AG-SB-2016-02-C-EN—PPC 夹具 Calidus 的安装 等级 **C**

AG-SB-2016-02-C-EN

图 2: PPC 夹具的位置

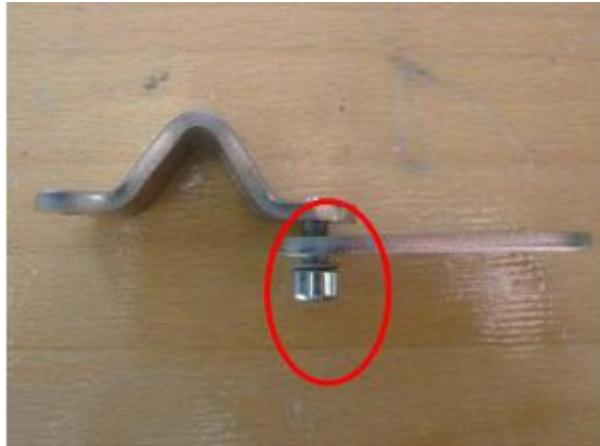
- 1 用 M5 螺栓和锯齿形垫片，连接 PPC 夹具和 PPC V 型夹具。
- 2 如果必要，把干扰管线推到一边，拆卸下有关电缆绑扣，到达推拉钢索“间距”的中间位置。
- 3 把 PPC 夹具水平固定连接到推拉钢索“间距”的中间位置。插入两个 M5 螺栓和两个锯齿形垫片，使用 1.5 Nm 力矩，拧紧螺栓（图 2）。
- 4 再增加 PPC 夹具的力矩数值 0.1Nm，直到你感受到飞行控制装置的阻力峰值（颤振）。
- 5 最后，再减小 PPC 夹具的力矩数值 0.1Nm，直到你感受到控制杆的持续阻力（无颤振）。
- 6 依据 67-00-00 6-1 章节，检查推拉控制钢索。
- 7 用锁紧螺钉清漆固定 PPC 夹具螺栓（图 3）。
- 8 从步骤 2，重新定位推到一侧的管线，进入到初始位置，用电缆绑扣固定。
- 9 依据 52-00-00 4-1 章节，安装发动机整流罩右侧。
- 10 依据 62-11-00 4-4 章节，安装旋翼。
